**AVIS RELATIF À LA PROTECTION
CONTRE LES EVENTUELS EFFETS NOCIFS ET NUISANCES
PROVOQUÉS PAR LES RAYONNEMENTS NON IONISANTS
GÉNÉRÉS PAR DES ANTENNES ÉMETTRICES STATIONNAIRES**

Commune : HAMOIS - Exploitant : TELENET GROUP

Référence exploitant : NR1053A

Rapport n° 1217 / 2024

Figure 1 : Vue en plan des lieux de séjour et des points de contrôle

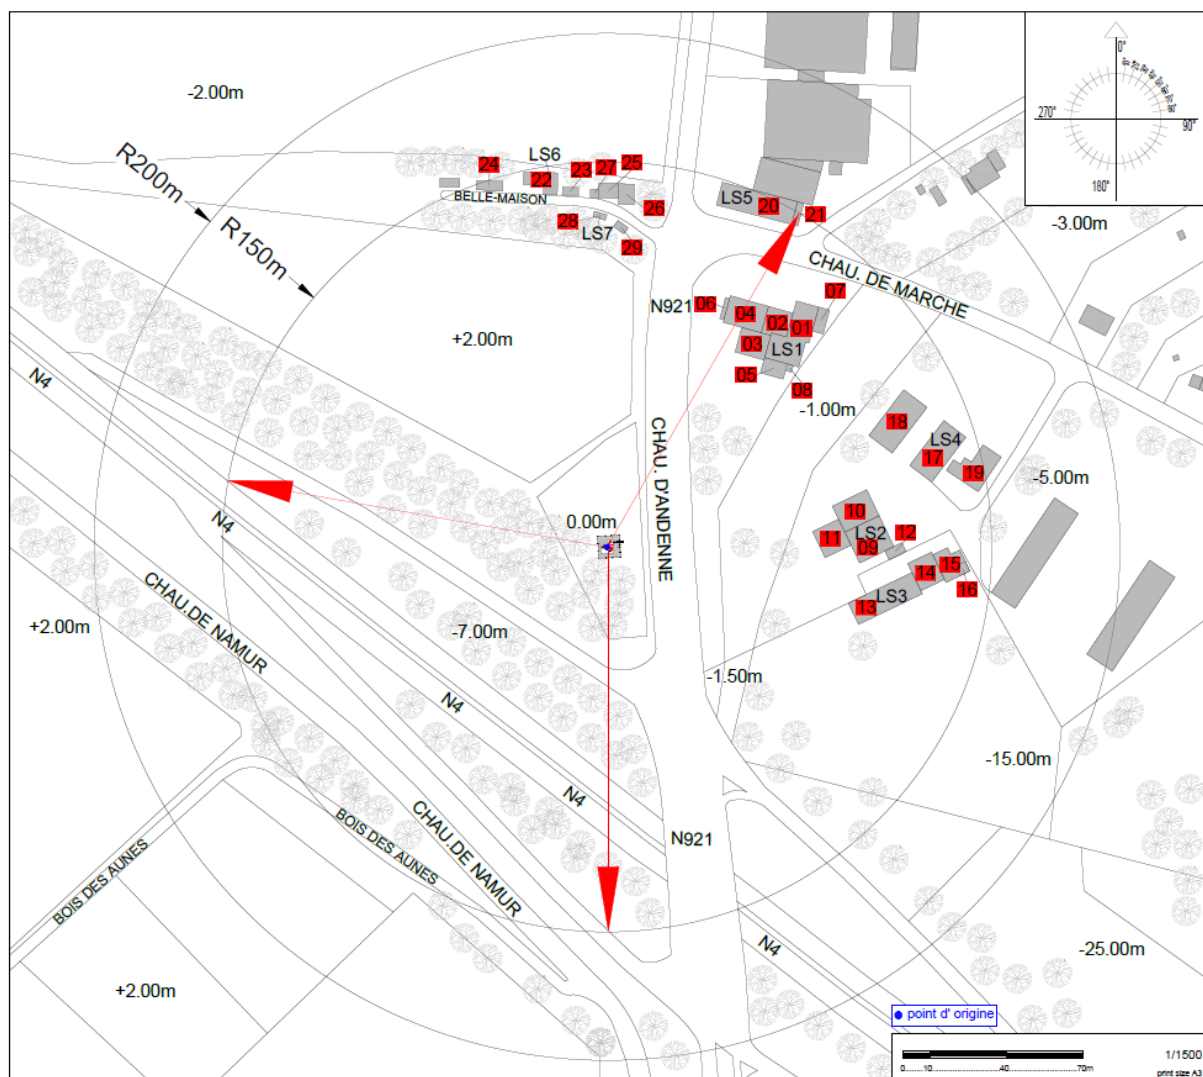
Les fréquences d'émission, la puissance rayonnée par chacune des antennes et leur gain permettent de déterminer le rayon de la zone à analyser. Tout dépassement de la limite par installation est exclu en dehors de cette zone. Le tableau 2 reprend les 35 LS² pour lesquels l'indice d'exposition est le plus élevé. Les différentes colonnes indiquent :

- le numéro du point de contrôle repris sur un des plans de la figure 1;
- le numéro du LS dans lequel se trouve le point de contrôle de la 1^{ère} colonne ;
- l'atténuation d'obstacle prise en compte pour le calcul de l'indice d'exposition dans le LS ;
- le résultat du calcul de l'indice d'exposition.

En ce qui concerne les antennes de l'installation mentionnées dans le tableau 1, la distance maximale à laquelle la limite pourrait être atteinte, à l'extérieur, est égale à 92,0 m. S'il n'y a pas de LS à une distance inférieure, les antennes respectent forcément la limite d'immission.

Dans le cas des LS situés à l'intérieur des bâtiments, une atténuation d'obstacle est prise en compte et il en résulte que la distance maximale à laquelle la limite pourrait être atteinte se réduit à 65,2 m.
